SERVICE INFO

Abhilfe gegen Geräusche

im Bereich des Nebenaggregatetriebes bei Ford Mondeo III und Ford Transit

Hersteller:	Ford
Modelle:	Mondeo III, Transit
Baujahr:	2000 - 2007
Motoren:	2.0 D, 2.2 D
Art-Nr.:	535 0223 10

Bild 1: Wechsel von starrer Riemenscheibe auf einen Generatorfreilauf

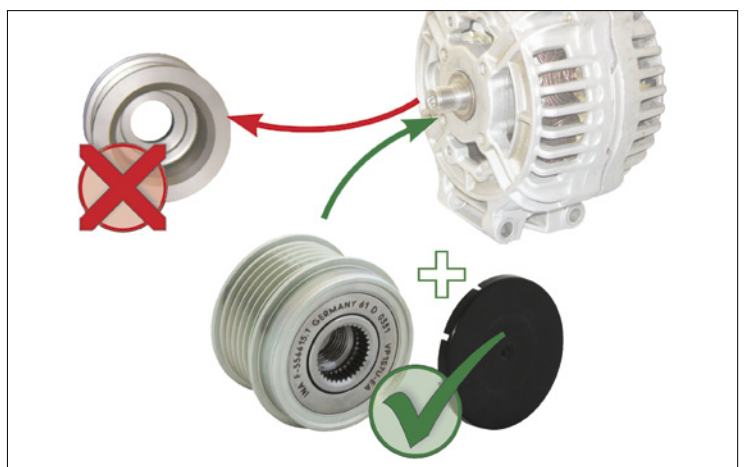
Durch starke dynamische Bewegungen des Keilrippenriemens kann es bei Fahrzeugen mit starrer Generatorriemenscheibe zu starker Geräuschbildung kommen.

Als technische Lösung bietet Schaeffler Automotive Aftermarket für diese Fahrzeuge einen Generatorfreilauf an. Dieser mindert die dynamischen Belastungen im Nebenaggregate-trieb und verhindert so die Geräuschbildung.

Schaeffler Automotive Aftermarket empfiehlt die betroffenen Fahrzeuge mit starrer Generatorriemenscheibe auf den Generatorfreilauf 535 0223 10 umzurüsten.

Bild 2: Beim Einbau des Generatorfreilaufes an einem Visteon Generator (Ford Mondeo III) muß die beiliegende Distanzscheibe mit der Dicke 3 mm verwendet werden!

Bild 3: Beim Einbau des Generatorfreilaufes an einem Bosch Generator (Ford Transit) muß die beiliegende Distanzscheibe mit der Dicke 1,4 mm verwendet werden!
